LUSCOMBE

- 2/50 Gäller: Flygplan av typ **Luscombe 8A och 8E, Silvaire.**
 Tid för åtgärd: Snarast, dock senast den 1 april 1950.
 Referens: Rapport Bi SABT - 6/50 (I. 132/50; 2120/2:).
 Åtgärd: Enär det inträffat, att sidoroderlinorna hoppat ur sina lägen i bryttrissorna, skola urspåringskydd införas enligt AB Kockums Flygindustris i Malmö ritning KFi Luscombe Silvaire av den 12 maj 1949.

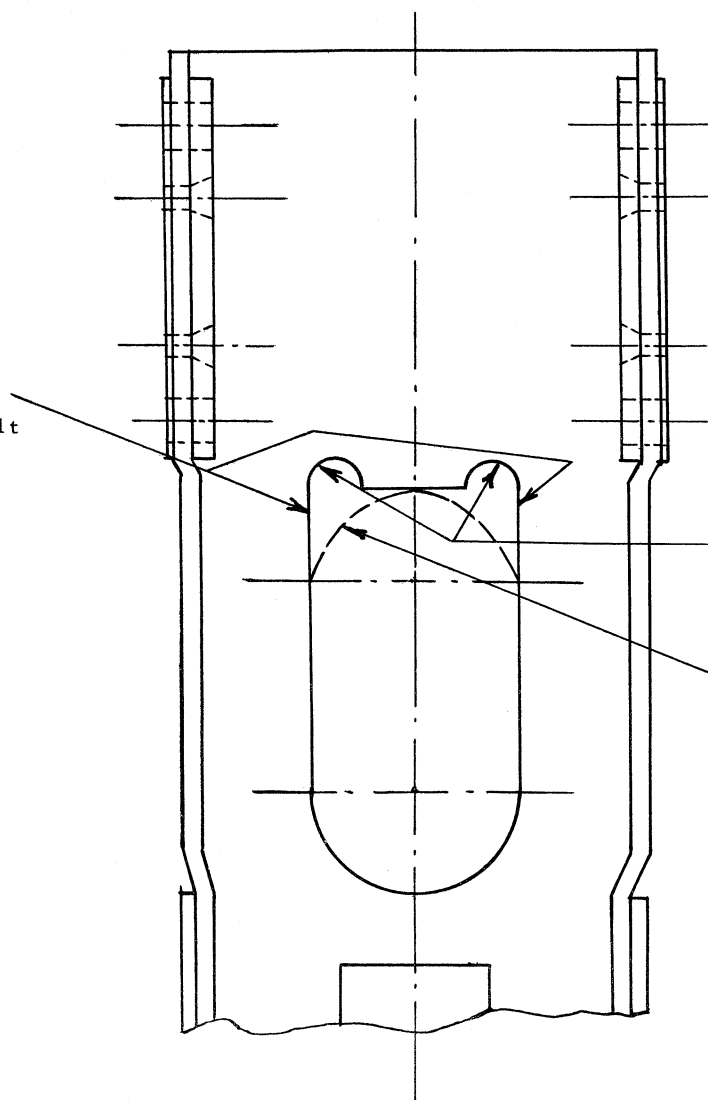
- 3/51 Gäller: Flygplan av typ **Luscombe Silvaire.**
 Tid för åtgärd: Snarast, dock senast den 1 april 1951 samt inspektion därefter var 100:e flygtimme intill dess åtgärd enligt b) nedan vidtagits.
 Referens: Rapport Bi SABT - 3/51 och 11/51.
 Åtgärd: Sprickor ha i ett fall påträffats å fästbalken för fena och stabilisator. Med anledning därav skall området omkring fästbalkens urtag inspekteras för eventuell sprickbildning. Beroende på resultatet av denna inspektion skola följande åtgärder vidtagas:

a) Om sprickor påträffas, vilka icke överstiga 3 mm längd, skola stopphål borras i sprickornas ände, varjämte balklivets urtags skarpa hörn avrundas såsom framgår av fig. nedan. Dylka avrundningar skola upptagas oavsett sprickor upptäckas eller icke.

b) Om sprickor överstigande 3 mm längd påträffas skall fästbalken utbytas mot ny sådan, tillverkad av samma material och dimensioner. Urtagen i balken skall dock även i detta fall utformas enligt fig. nedan.

Område där
sprickor eventuellt
kunna uppstå

Urtagets skarpa
hörn avrundas
med 4 mm radie

Vid nytillverkning
av fästbalken skall
urtagets övre del
avrundas
